Onderwerp : voorontwerpbestemmingsplan Wijnjewoude / Klein Groningen

Onderwerp  
Reactie voorontwerpbestemmingsplan Wijnjewoude – Klein  
Groningen.

**Bijlage 1: ontbreken belemmeringenstrook leidingsectie N-504-25 naar gasontvangstation**

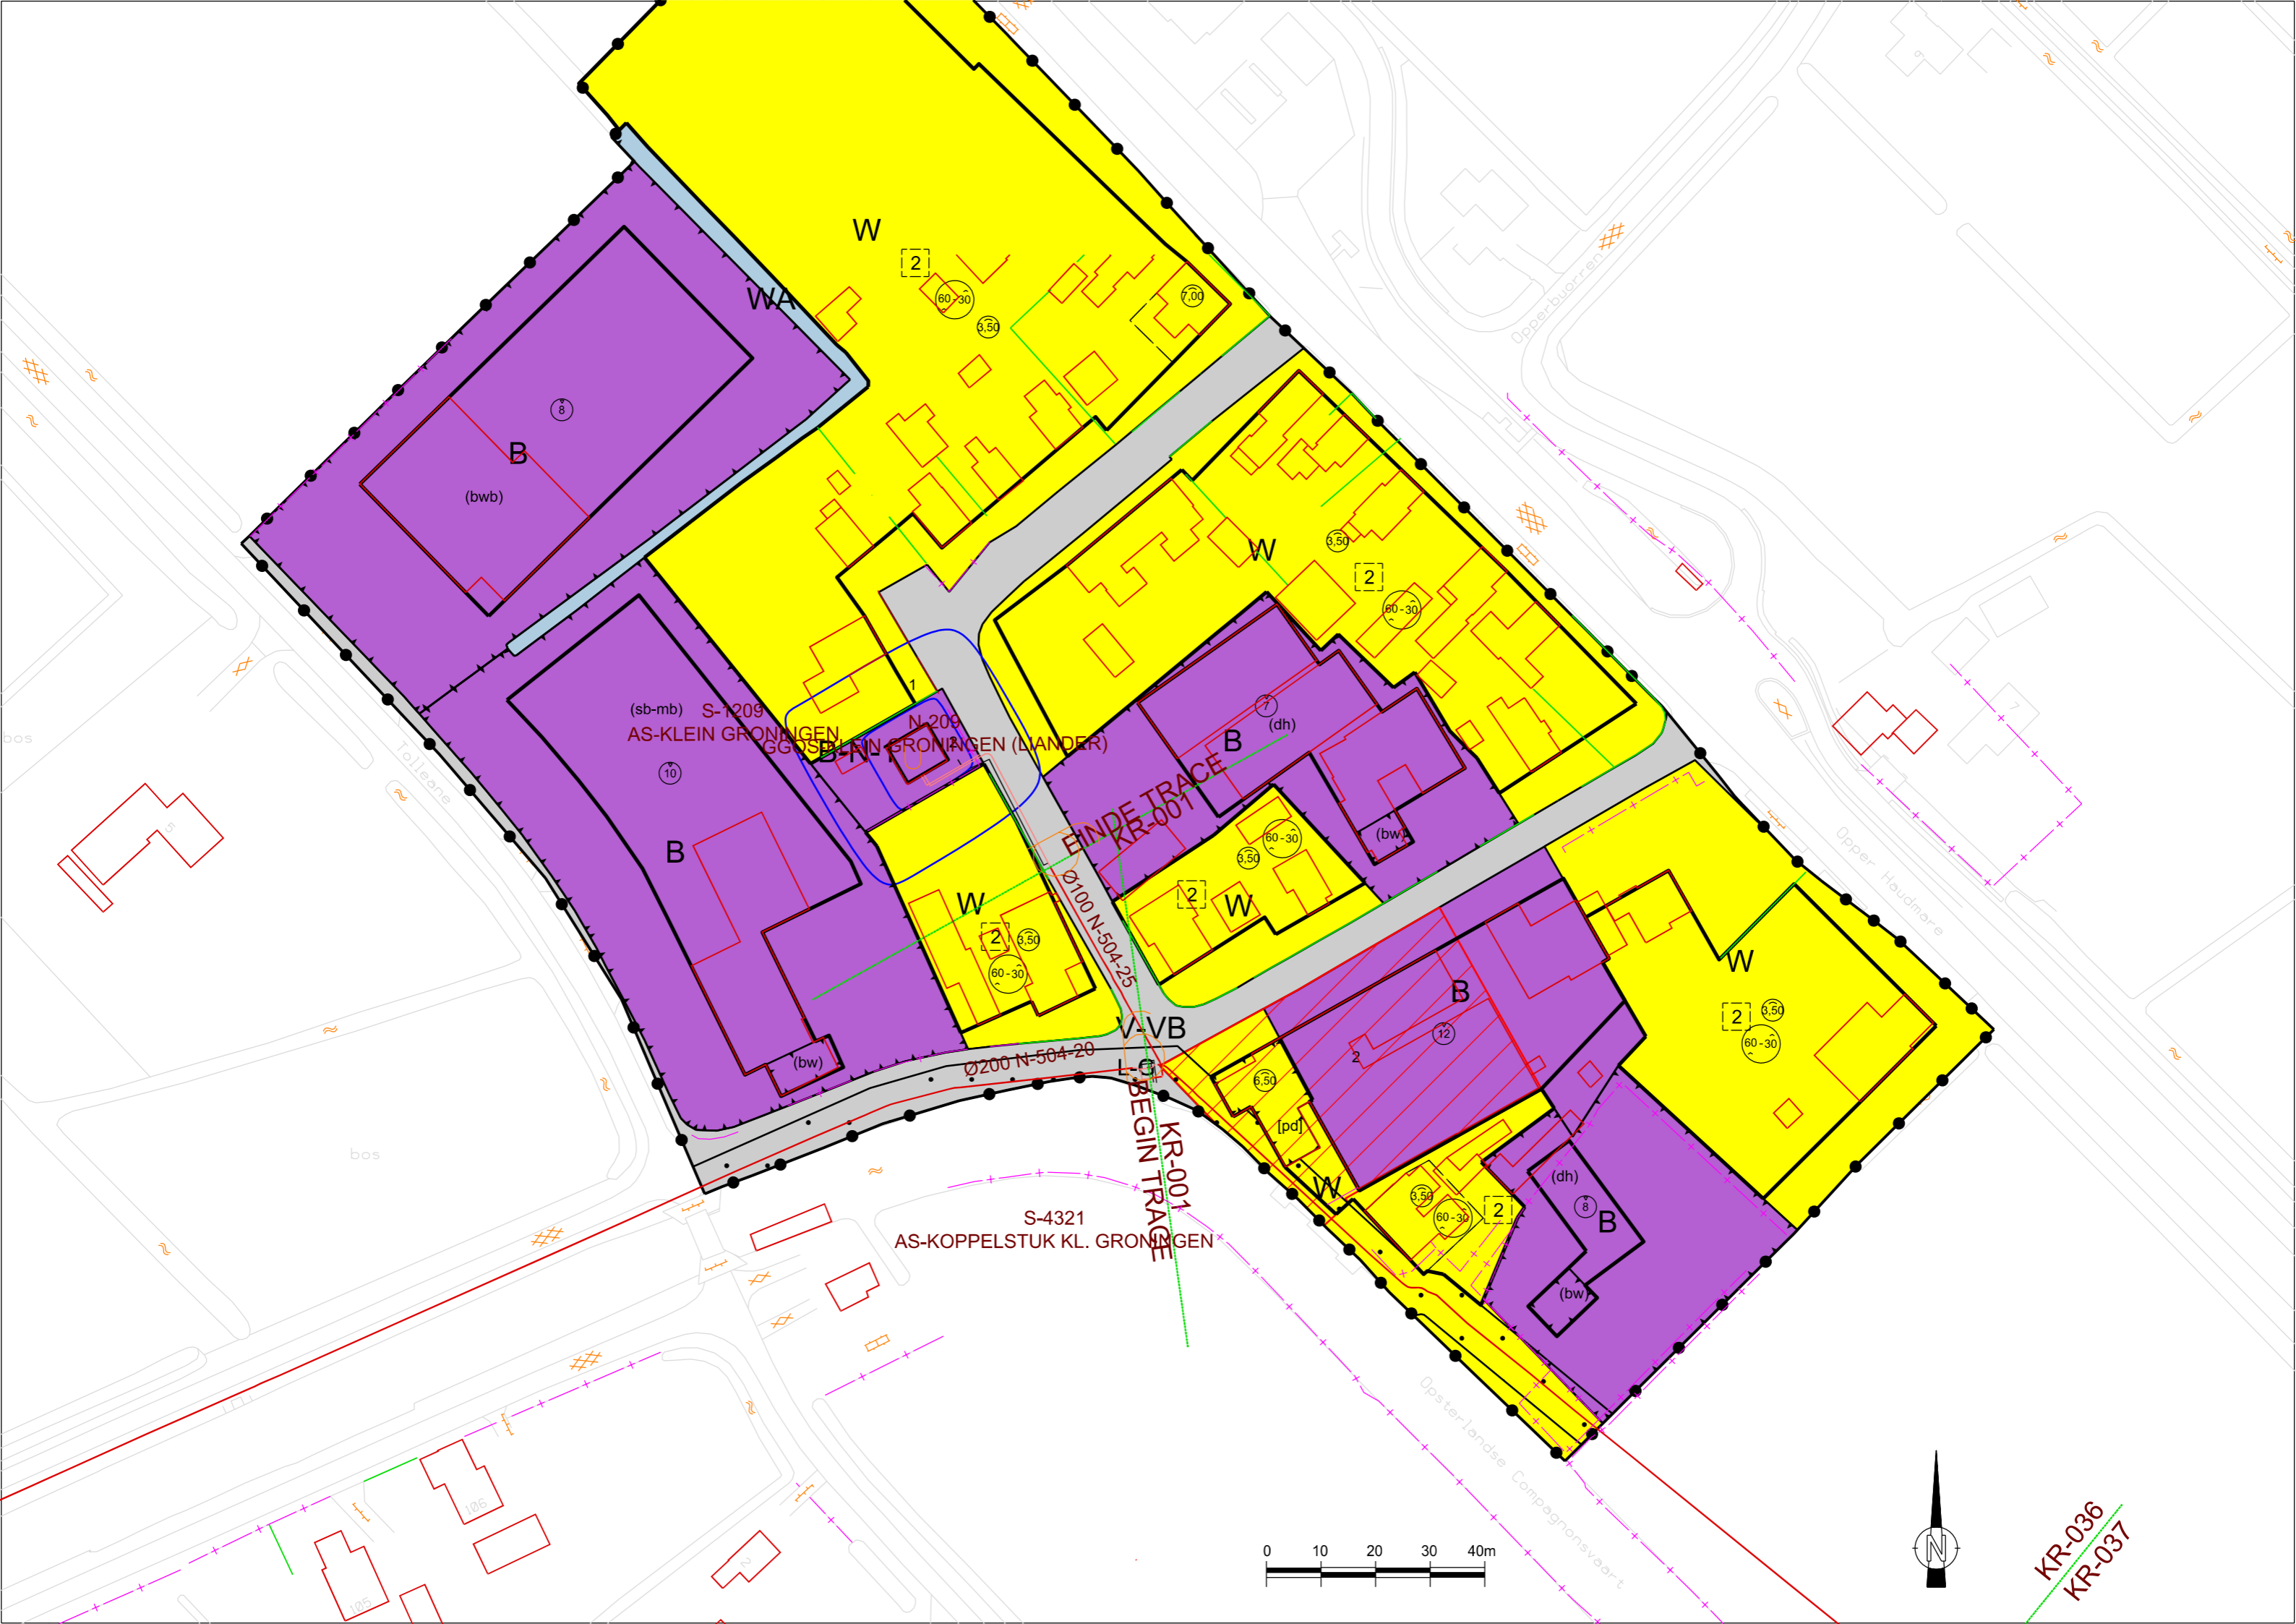
Na een controle op de verbeelding blijkt dat de belemmeringenstrook van leidingsectie N-504-25 naar het gasontvangststation 'Klein Groningen' ontbreekt (zie bijlage 1). Wij verzoeken u deze belemmeringenstrook alsnog op te nemen. De digitale leidinginfo wordt separaat verstuurd naar [JanRene.vander.Hoek@opsterland.nl](mailto:JanRene.vander.Hoek@opsterland.nl).
